NliPP.271.9.2025

**Wyjaśnienie i zmiana nr 1 do treści
specyfikacji warunków zamówienia**

dotyczy: postępowania o udzielenie zamówienia prowadzonego w trybie podstawowym bez negocjacji (art. 275 pkt 1 ustawy Pzp) na realizację zadania pn. „Budowa drogi gminnej Stare Miasto - Marianowo”

**Rysunek wykonania ścianki czołowej
na istniejącym przepuszczeniu fi 400**

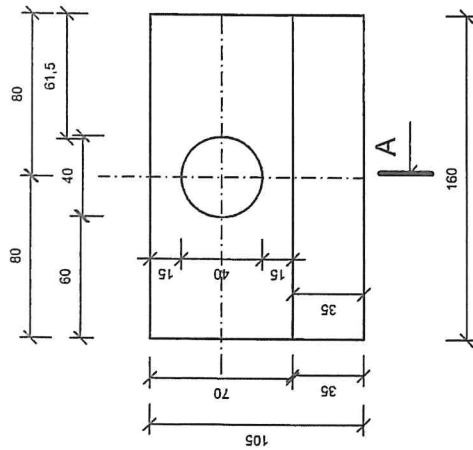
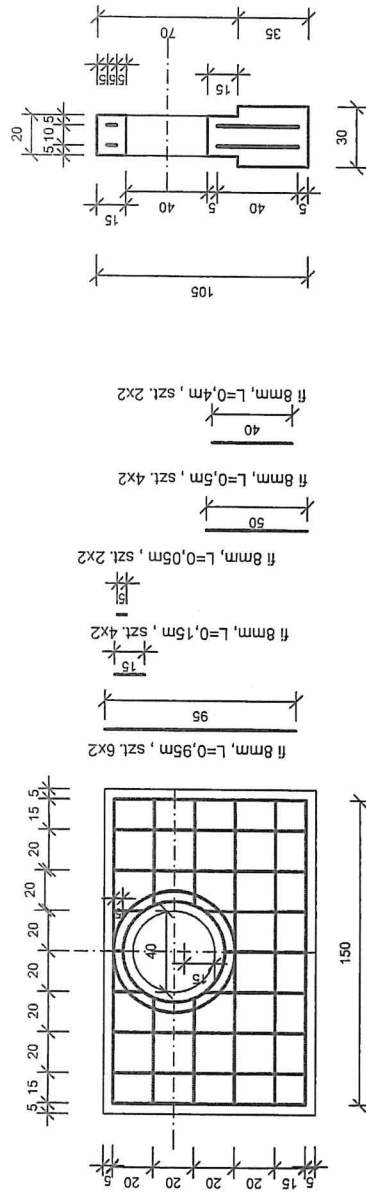
Pytanie nr 1: Proszę o przedstawienie szczegółowego rysunku wlotu i wylotu przepustu pod drogą (poz. 1.9 kosztorysu) wraz z określeniem średnicy istniejącego przepustu. KPED nie zawiera rysunku numerowanego jako 09.35.

Zamawiający informuje, że ścianka czołowa powinna zostać wykonana z elementu żelbetowego prefabrykowanego. Do niniejszego wyjaśnienia załączony został rysunek wykonania ścianki czołowej na istniejącym przepuście fi 400.
